Mission régionale d'autorité environnementale

**Avis délibéré de la mission régionale
d'autorité environnementale
Hauts-de-France
sur le projet d'implantation
d'une usine de production de parfums
de la société Chanel Parfums Beauté
à Venette (60)**

n°MRAe 2020-4480

Carte des accès à gauche et des points de comptage à droite (Source : étude d'impact respectivement pages 99 et 98)

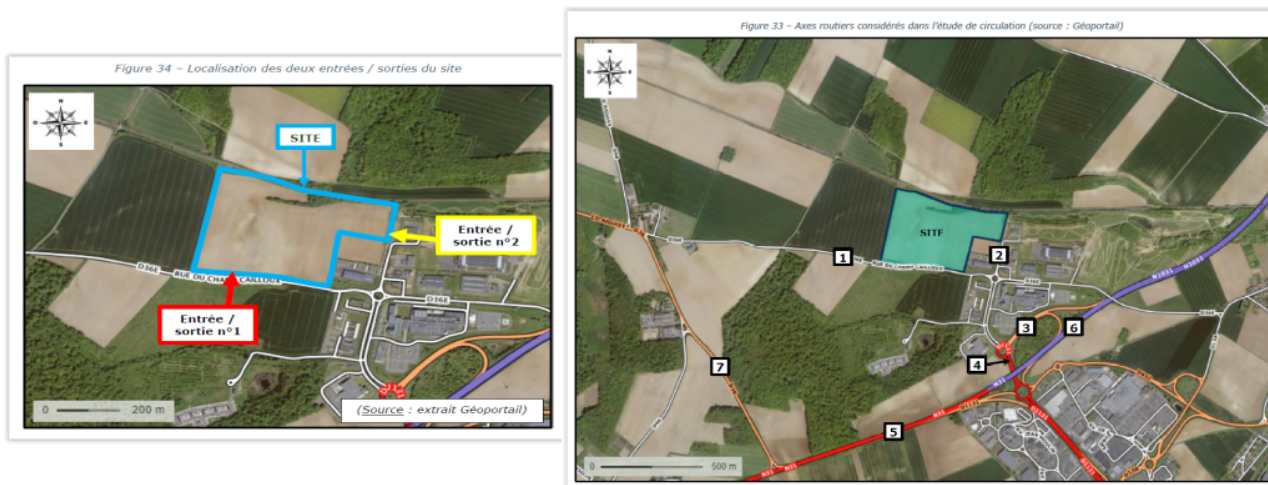
Une étude de trafic routier aux abords de la ZAC a été réalisée. Elle intègre le trafic généré par les autres activités existantes actuellement sur la ZAC. Ces éléments sont présentés aux pages 97 et suivantes de l'étude d'impact (le rapport complet est annexé). Deux accès au site sont prévus pour séparer le flux poids lourds (PL) du flux véhicules légers des employés (VL).

Les impacts sont jugés significatifs pour la part que représente le projet sur les trois axes routiers précités, puis immédiatement minorés sur la globalité du trafic. Il n'y a pas de mesure d'évitement, réduction ou compensation prévue, si ce n'est l'existence des deux accès différenciés.

Environ 18 camions devraient arriver par l'ouest, sur un trafic actuel d'environ 100 camions sur une route départementale à 1X1 voie, desservant d'autres activités (Compiègne Auto Dépannage, SOCCA matériaux BTP, Ferme équestre d'Aguisy) générant un trafic poids-lourds et engins agricoles non pris en compte. Un aménagement de cette route pourrait être nécessaire, ce qui n'est pas précisé dans le dossier.

L'autorité environnementale recommande de préciser si des travaux routiers seront nécessaires pour l'accès au site par l'ouest et de compléter, le cas échéant, l'analyse des impacts.
